NOTA INFORMATIVA

REEMPLAZO DE LOS BASTIDORES DE DETERMINADAS GRÚAS MÓVILES DE PACIENTE MINSTREL

Agencia Española de Medicamentos y Productos Sanitarios AEMPS

Categoría: PRODUCTOS SANITARIOS, SEGURIDAD
Referencia: PS, 05/2019

Imagen 1
Requiere Reemplazo

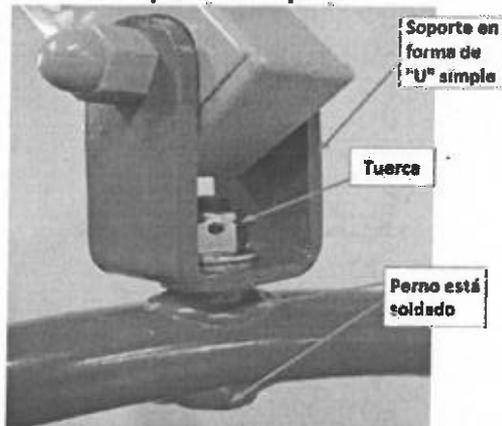
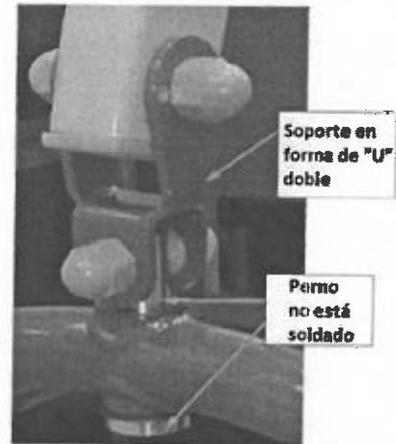
La Agencia Española de Medicamentos y Productos Sanitarios (AEMPS) ha tenido conocimiento, a través de la empresa ArjoHuntleigh AB, Suecia, del riesgo de desprendimiento del bastidor de determinadas grúas móviles Minstrel sin báscula, modelo HMA0001, fabricadas entre enero de 2008 y marzo de 2010, lo que puede ocasionar la caída del paciente.

La empresa va a proceder al reemplazo de los bastidores de estas grúas por una nueva pieza revisada.

Si el bastidor de la grúa es el de la imagen 1, deje de utilizarla y contacte con el servicio técnico de Arjo para el reemplazo de la pieza.

Si el bastidor de su grúa se corresponde con la imagen de la figura 2, no le afecta esta nota informativa.
